加工の事業に係る廃止措置計画認可申請書の一部補正について

加工の事業に係る廃止措置計画認可申請書

補正前後比較表

(平成30年9月28日申請との比較表)

図 3-9 ウラン濃縮原型プラントの主な設備の概略位置図

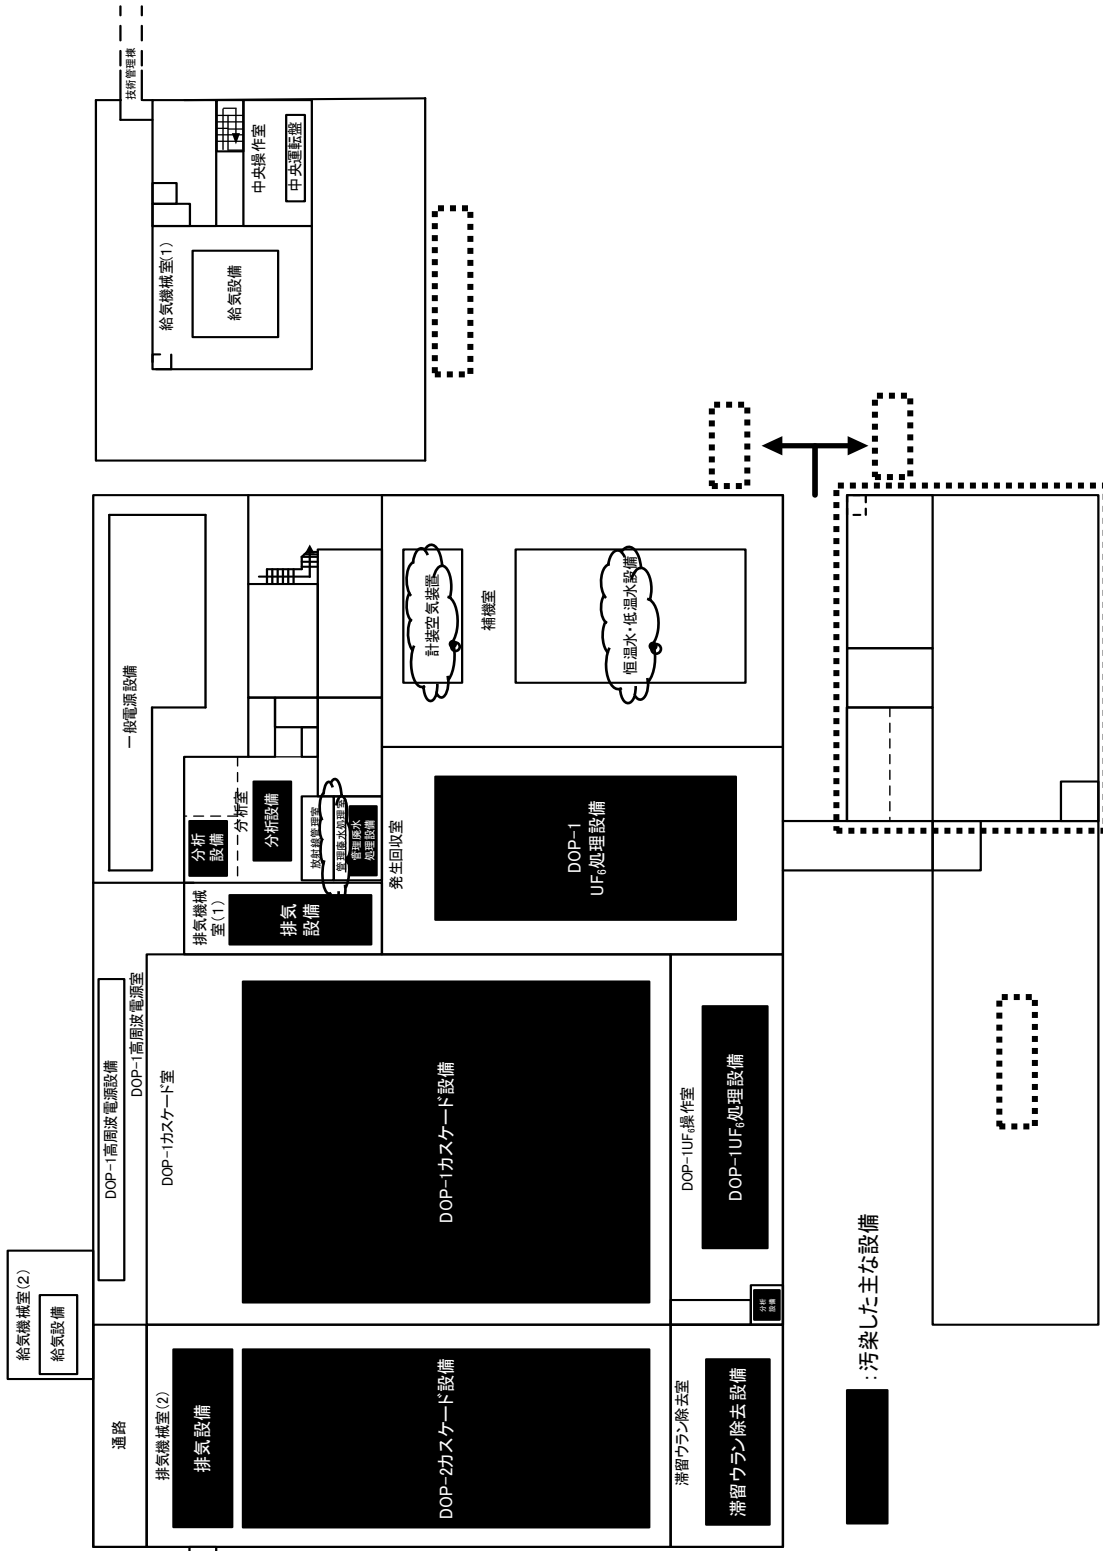
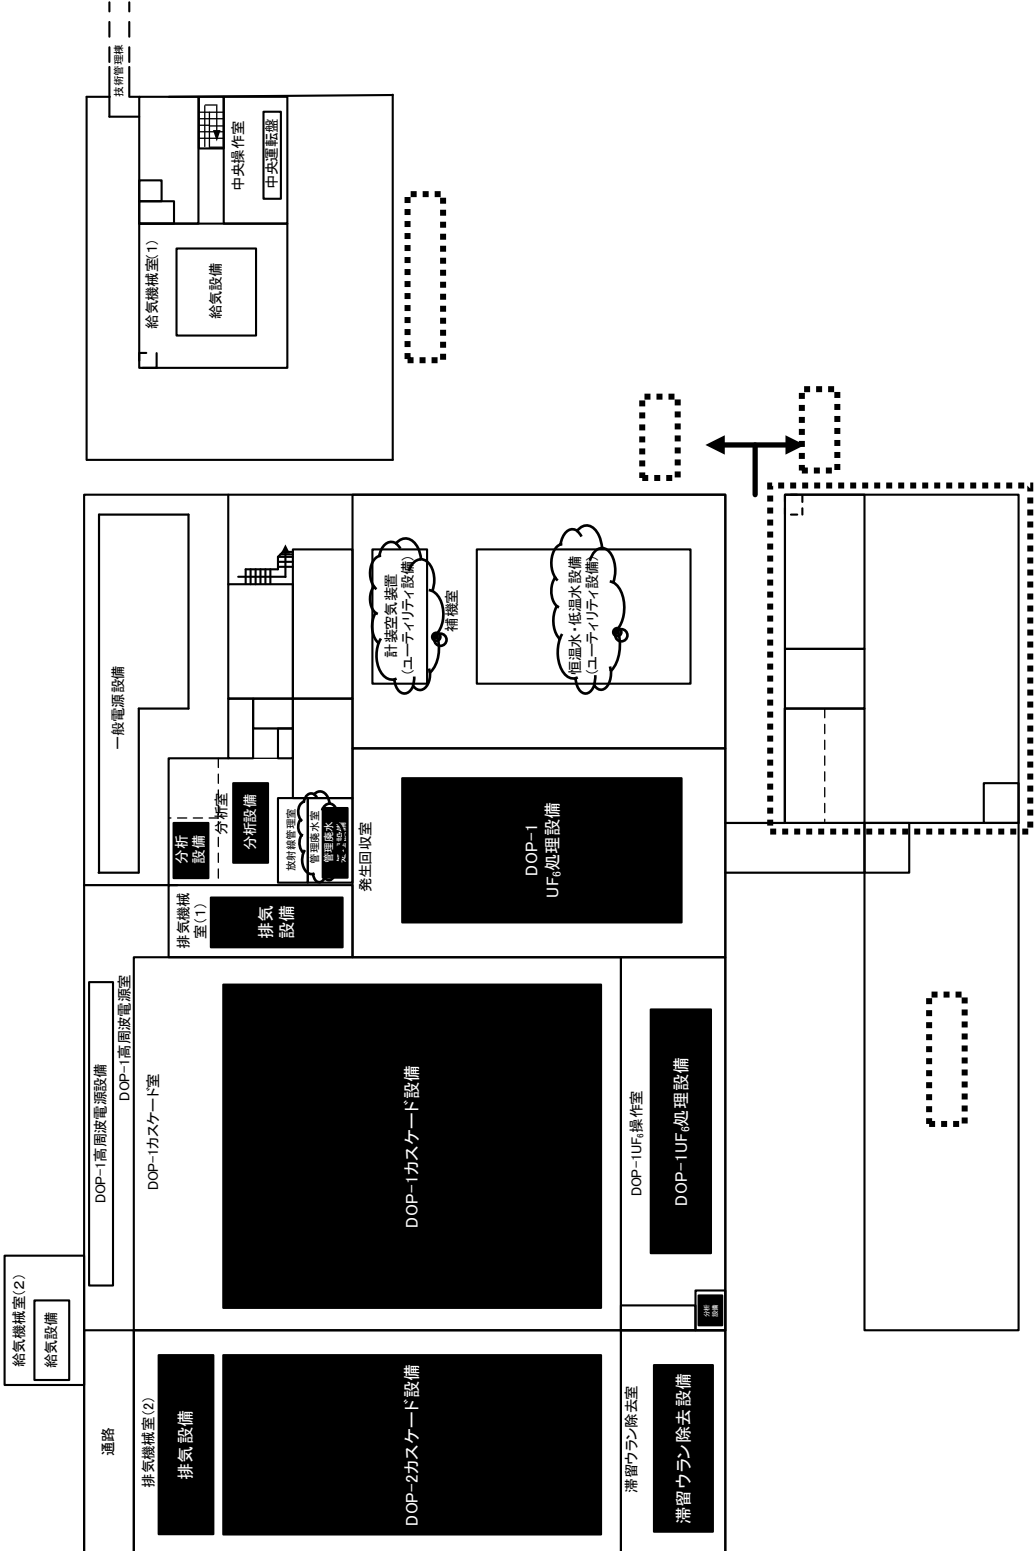
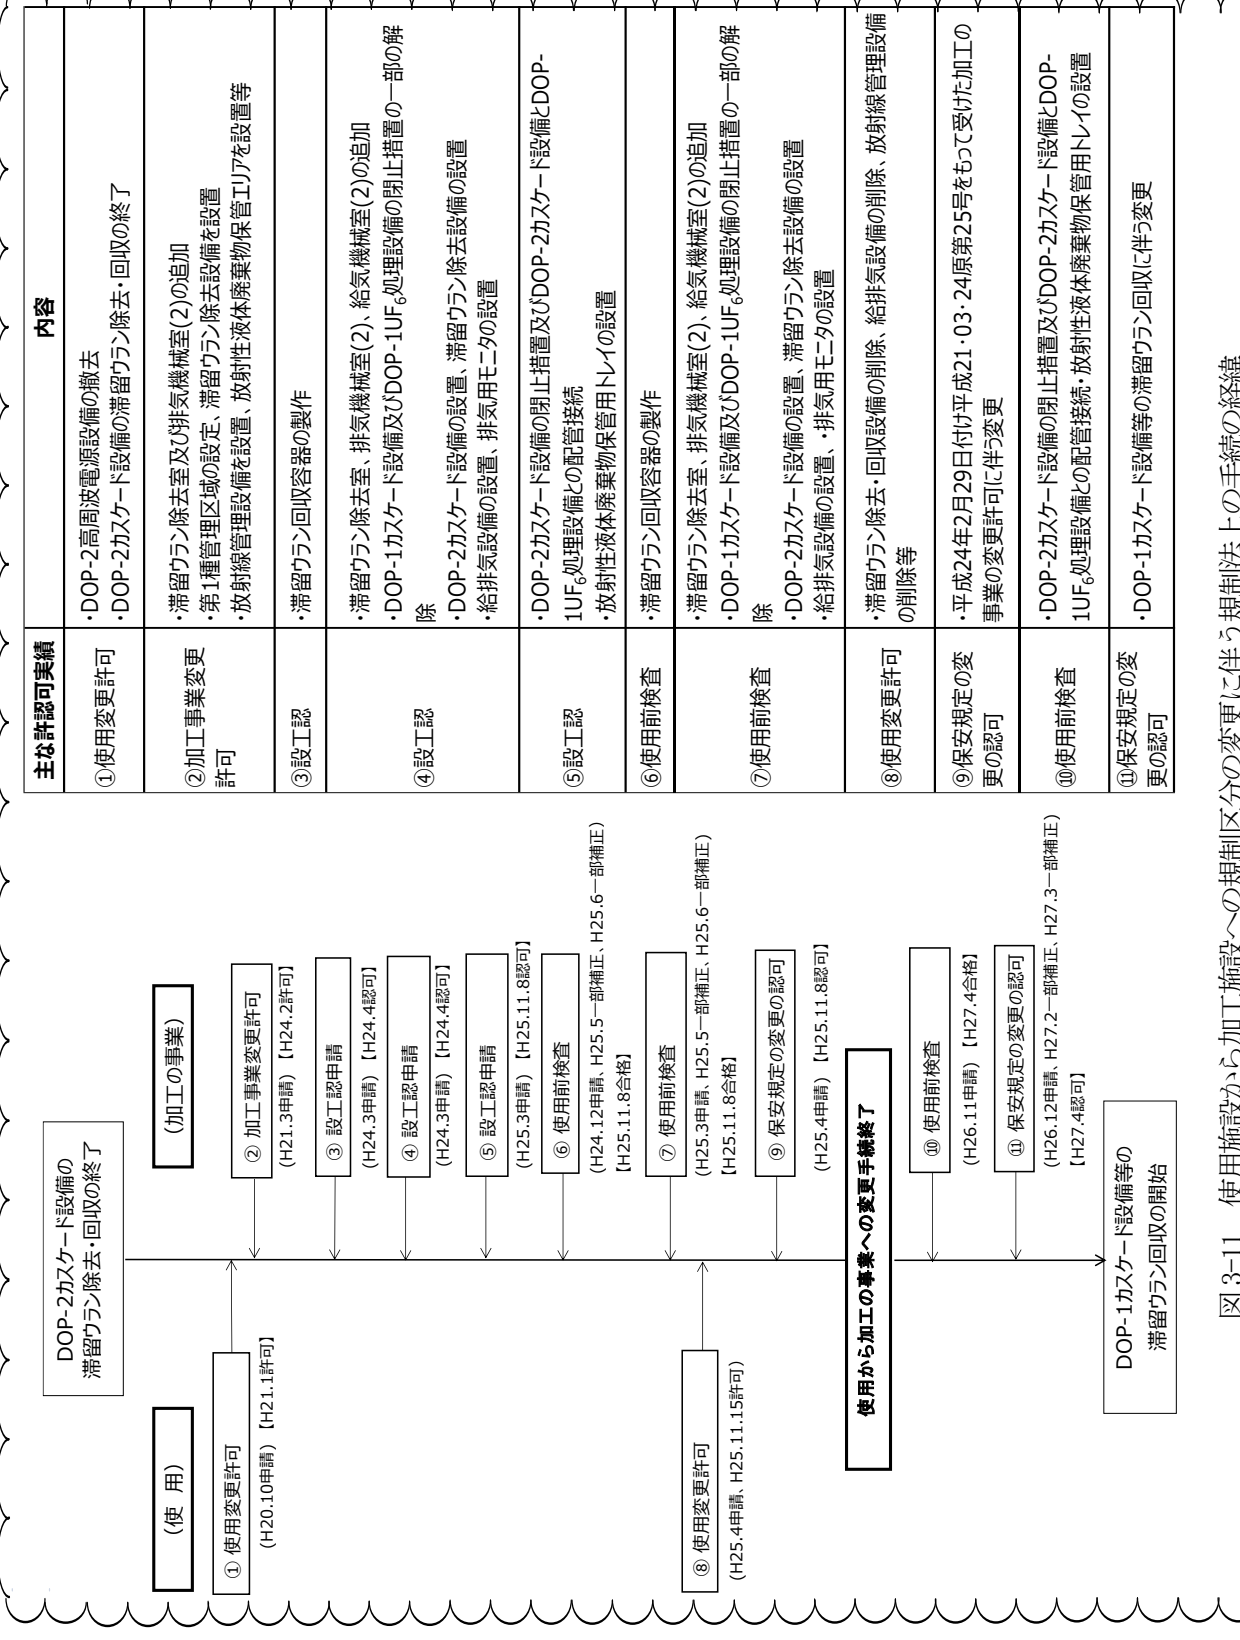
補正前 (H30.9.28 申請)	補正後	変更理由
 <p style="text-align: center;">汚染した主な設備</p>		<p style="text-align: center;">図 3-9 ウラン濃縮原型プラントの主な設備の概略位置図</p>
